**Forum mondial de l'harmonisation  
des Règlements concernant les véhicules****184<sup>e</sup> session**

**Accord de 1958 :****Examen de projets d'amendements à des Règlements ONU existants,  
soumis par le GRSP****Proposition de complément 5 à la série 03 d'amendements  
au Règlement ONU n° 129 (Dispositifs améliorés  
de retenue pour enfants)****Communication du Groupe de travail de la sécurité passive\***

« Figure 1

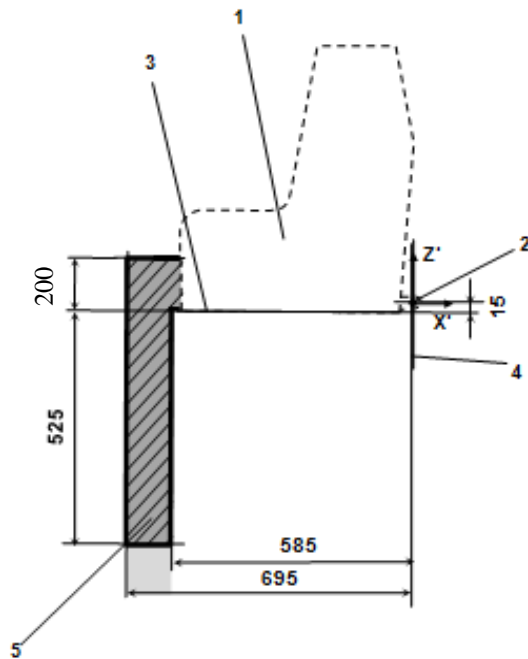
Annexe 19, figure 1, lire comme suit :

**Vue en coupe du volume imparti aux dimensions de la jambe de force**

1. Gabarit du dispositif amélioré de retenue pour enfants.
2. Barre d'ancrage inférieure ISOFIX.
3. Plan formé par la surface inférieure du gabarit ; il est parallèle au plan X'-Y' du système de coordonnées et se trouve 15 mm au-dessous de celui-ci.
4. Plan Z'-Y' du système de coordonnées.
5. Partie supérieure du volume imparti aux dimensions de la jambe de force, représentant les limites dimensionnelles selon l'axe des X' et des Y', la limite de hauteur supérieure selon l'axe des Z', ainsi que la limite de hauteur inférieure selon l'axe des Z' correspondant aux éléments rigides de la jambe de force, qui ne peuvent être réglés dans l'axe des Z'.

« Figure 2

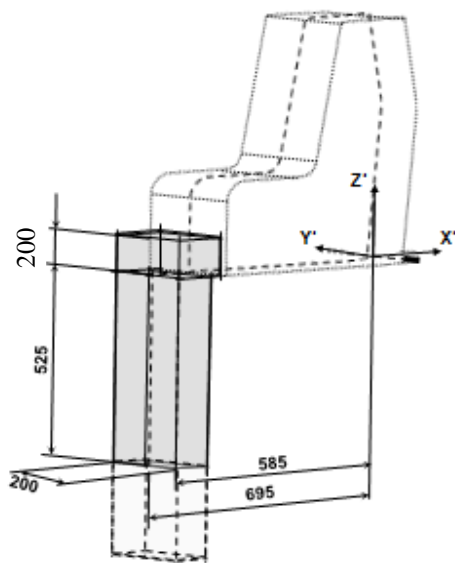
Annexe 19, figure 2, lire :

**Représentation en 3D du volume imparti aux dimensions de la jambe de force**
